改善箇所説明図

改善の内容

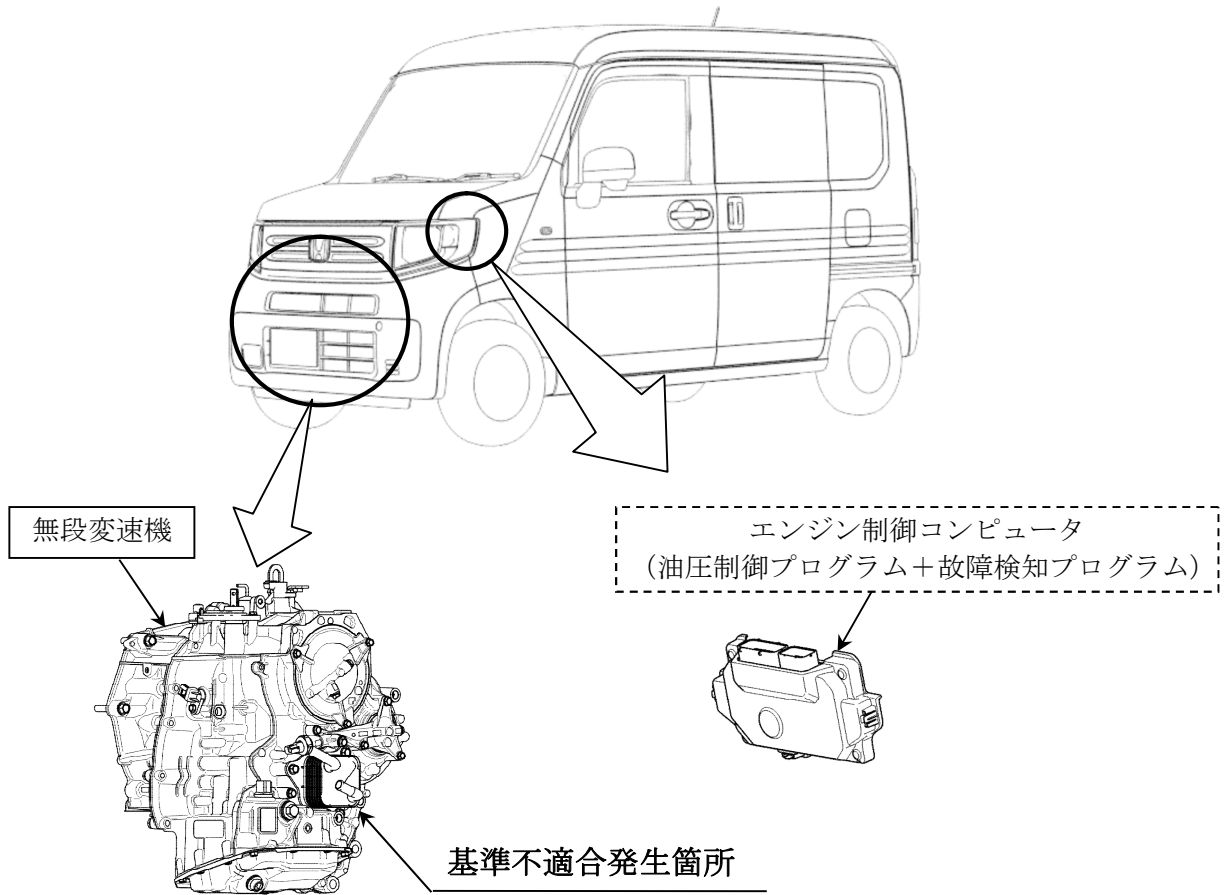
無段変速機において、油圧制御プログラムが不適切なため、一定車速での走行時にアクセルの開閉を頻繁に繰り返す操作を行うと、金属ベルトに亀裂が生じ破損することがある。そのため、そのまま使用を続けると、発進、加速不良となり、最悪の場合、走行不能となるおそれがある。

全車両、無段変速機の金属ベルト破損片の有無を点検し、破損片が確認された場合は無段変速機を良品と交換するとともに、無段変速機の油圧制御プログラムを対策プログラムに書き換える。破損片が確認されなかった場合は無段変速機の油圧制御プログラムを対策プログラムに書き換え、故障検知プログラムを追加し、追加後にシフトポジション表示灯が点滅し、当該不具合が確認された場合には、無段変速機を無償交換する。
